DETERMINAZIONE DEL DIRIGENTE SERVIZIO VIA/VINCA 18 novembre 2024, n. 745

[ID VIP 12593] - Progetto di un impianto agrivoltaico avente potenza nominale 45,72 MW e di un impianto Bess integrato avente potenza nominale 50,40 MW, e delle relative opere di connessione alla RTN, da realizzarsi in località "CONTRADA LOBIA", Comune di Brindisi (BR).

Proponente: SUN LEGACY 4 SRL

SCHEDA ISTRUTTORIA VALUTAZIONE DI IMPATTO AMBIENTALE

Figura 05: Area dell'impianto fotovoltaico su cartografia PPTR con segnalazione dei vincoli delle componenti culturali ed insediative con buffer dei 500 m

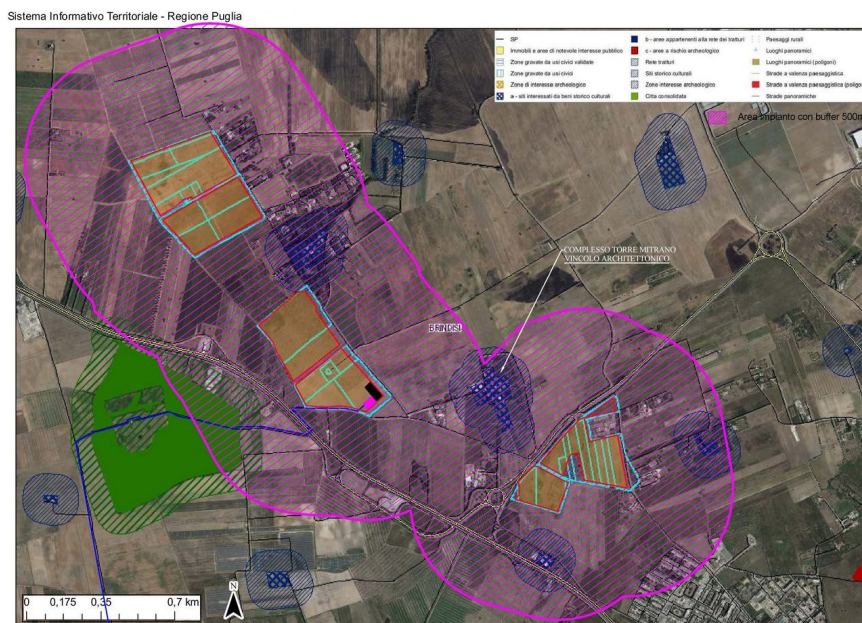
Per quanto riguarda il criterio **lett. c-quater)** l'area dell'impianto **non ricade** nel perimetro dei beni sottoposti a tutela ai sensi del D.Lgs 42/2004 ma **ricade** nella fascia di rispetto di 500 m (perché trattasi di impianto fotovoltaico) dei beni sottoposti a tutela ai sensi della seconda parte o dell'art.136 del medesimo decreto. Nel buffer di 500 m è presente un bene sottoposto a tutela ai sensi del D.Lgs 42/2004 art.136 quale il **COMPLESSO TORRE MITRANO- Cod ARK0314 - VINCOLO ARCHITETTONICO** - Vincolo Diretto- Decreto 19-05.1981. (Fig.05)

L'area impianto risulta quindi **NON IDONEA** ai sensi dell'art. 20 comma 8 Dlgs 199/2021. Tale idoneità si riferisce all'art.1 com. 2, D.M. 21 giu 2024, che definisce le aree idonee quali aree *"in cui è previsto un iter accelerato ed agevolato per la costruzione ed esercizio degli impianti a fonti rinnovabili delle infrastrutture connesse secondo le disposizioni vigenti di cui all'art. 22 del decreto legislativo 8 novembre 2021, n. 199"*

Figura 06: Area dell'impianto fotovoltaico con cavidotto e SSE su cartografia PPTR con segnalazione di tutti i vincoli

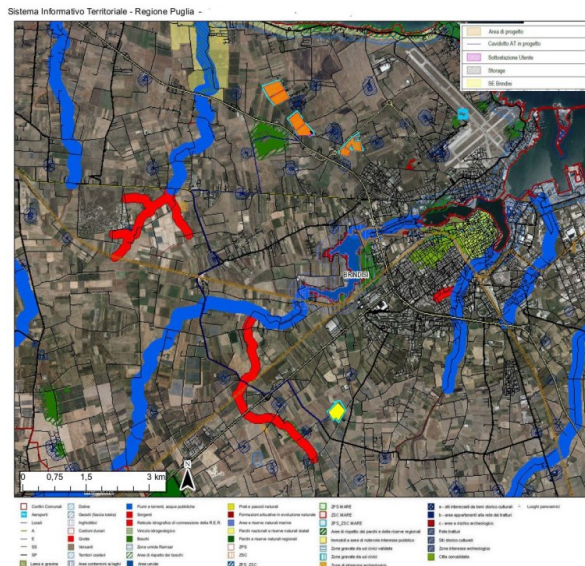
Dall'analisi della cartografia del PPTR si riscontra che non vi sono vincoli sull'area di progetto. (Fig.06).

Il cavidotto in MT invece intersecherà i seguenti vincoli:

- **BP "Fiumi, Torrenti, acque pubbliche:** Fosso Canale - Cod LE0040;
- **UCP** – Reticolo idrografico di connessione RER: Can.le Cillarese

- **BP-** Boschi (art. 142 co.1 lett.g);
- **UCP-** Boschi ed Aree di rispetto dei Boschi (art. 143 co.1 lett.e);
- **UCP** – Aree umide (art. 143 co.1 lett.e);

- **Componenti Culturali ed insediative:** UCP: a-Siti Interessati da Beni Storico Culturali: Segnalazioni Architettoniche:
 - Masseria BRANCASI – Cod BR000115 – Masseria - Età moderna;
 - Masseria RESTINCO – Cod BR000179 – Masseria - Età moderna;
- **Componenti dei Valori Percettivi:** UCP: Strade a valenza paesaggistica

Figura 07: Area dell'impianto Fotovoltaico con indicazione delle aree NON IDONEE ai sensi del R.R. 24/2010

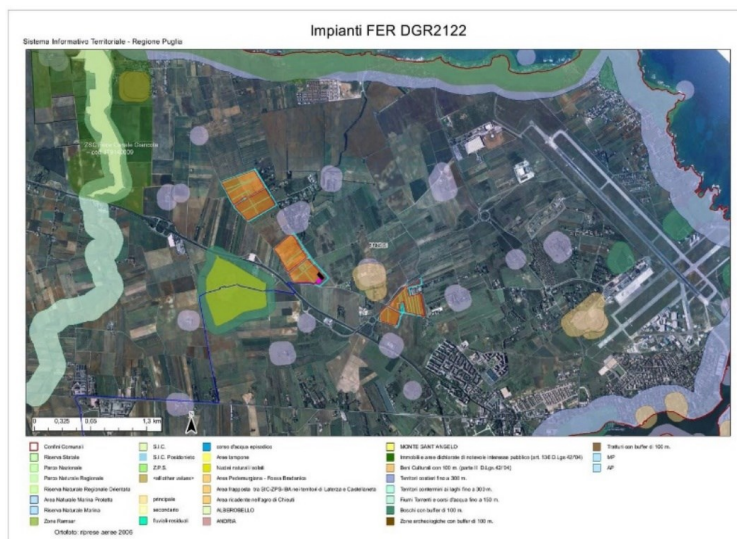
In riferimento al Decreto Ministeriale n.24 del 30 dic. 2010 avente per oggetto: "Linee Guida per l'autorizzazione degli impianti alimentati da fonti rinnovabili", recante la individuazione di aree e siti non idonei alla installazione di specifiche tipologie di impianti alimentati da fonti rinnovabili nel territorio della Regione Puglia", e in riferimento al DGR 23 ott 2012 n 2122 si riporta la cartografia relativa alle **AREE NON IDONEE**. (Fig.07). Dalla cartografia si conclude che l'area interessata nel progetto dell'impianto fotovoltaico non ricade tra le aree non idonee.

Figura 08: Area dell'impianto Fotovoltaico su cartografia PAI

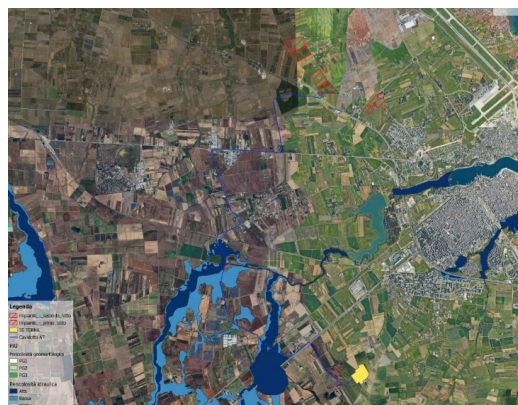
Dalla consultazione della cartografia del PAI (Fig.08) risulta che il cavidotto attraversa con aree a pericolosità idraulica BP, MP o AP. In tali tratti il cavidotto sarà realizzato con la tecnologia TOC.

Figura 09: Area dell'impianto fotovoltaico con indicazione degli altri impianti FER

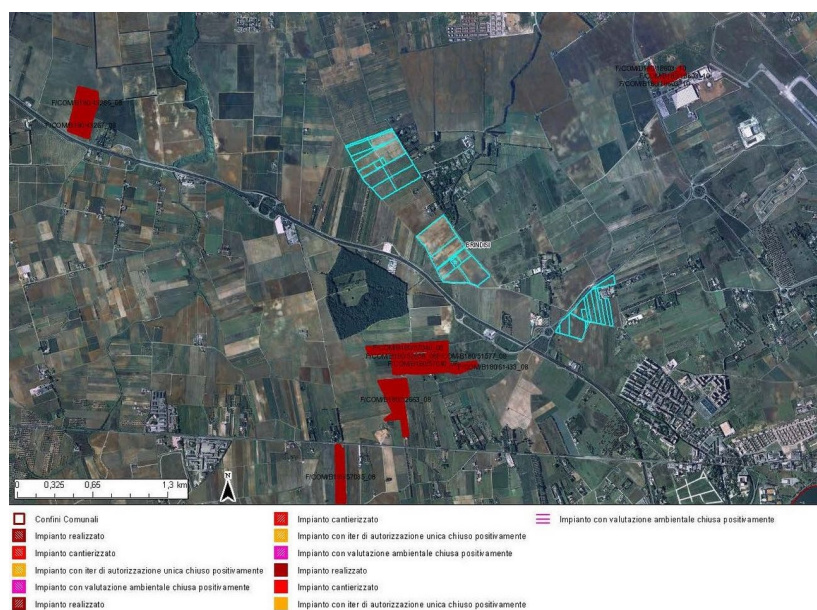
Analizzando l'area dell'impianto in relazione ad **ALTRI IMPIANTI ALIMENTATI DA FONTI RINNOVABILI** risulta che in prossimità dell'impianto esistono altri impianti di tipo fotovoltaico a terra già realizzati (Fig.09).

Figura 11: Stralcio sezione longitudinale opere mitigazione - TAVPROG008

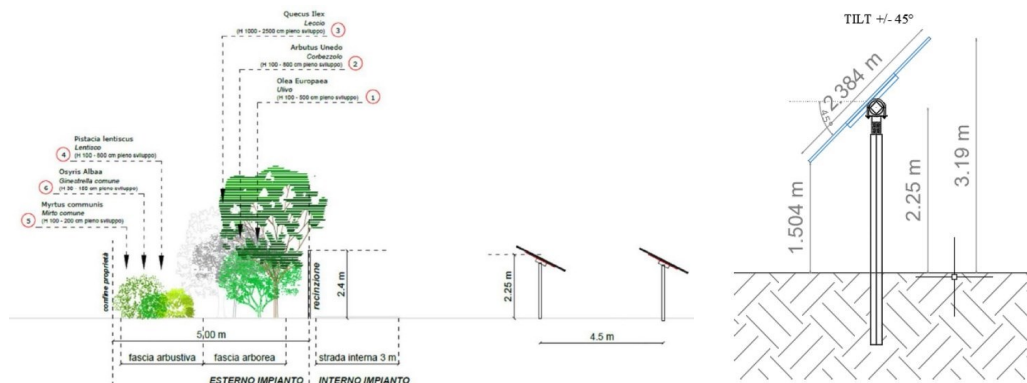
- c) Sono stati presi in considerazione criteri progettuali volti ad ottenere il minor consumo possibile di territorio, sfruttando al meglio le risorse energetiche disponibili. Il progetto presentato prevede il generatore fotovoltaico composto da 64.400 moduli in silicio monocristallino, installati a terra su tracker monoassiali ad inseguimento solare con rotazione dei moduli fotovoltaici rispetto al piano orizzontale varia fino a $\pm 45^\circ$ est-ovest nell’arco delle ore sole. Le strutture di sostegno saranno in acciaio zincato infissi direttamente nel terreno. Dagli elaborati grafici di progetto (DINTESI NON TECNICA) si evince che l’asse di rotazione è ubicato a 2,25 m da terra, raggiungendo quindi un’altezza minima e massima da terra pari rispettivamente a 1,504 e 3,19 m. La distanza prevista tra gli assi delle strutture di supporto affinché non vi siano ombreggiamenti è di 4,5 m. (Fig.11).

Par. 16.5) Nel progetto sono state prese in considerazione misure di mitigazione per la realizzazione dell'impianto fotovoltaico finalizzate alla minimizzazione delle interferenze ambientali e paesaggistiche delle opere in progetto. L'area dell'impianto verrà recintata con recinzione in rete metallica alta 2.00 m che di tipo "a maglia romboidale" con a pali infissi direttamente nel terreno e da un cancello carrabile. Lungo i margini del lotto adiacenti ai confinanti, la recinzione verrà realizzata lungo il confine stesso, mentre sui fronti stradali verrà arretrata di 5 m e verrà realizzata una fascia alberata di schermatura. In progetto è prevista la piantumazione di essenze arboree a rapido accrescimento quali ulivo, corbezzolo e leccio, al fine di creare una barriera visiva continuativa. E' prevista anche una fascia di arbusti mediterranei quali lentischio, mirto e ginestrella comune atta a colmare gli spazi tra un albero e l'altro i quali avranno un sesto di impianto di 2/3 metri. Lungo i confini stradali sarà messa a dimora una doppia fila alberata composta da essenze più alte vicino alla recinzione e da arbusti accanto al ciglio stradale.
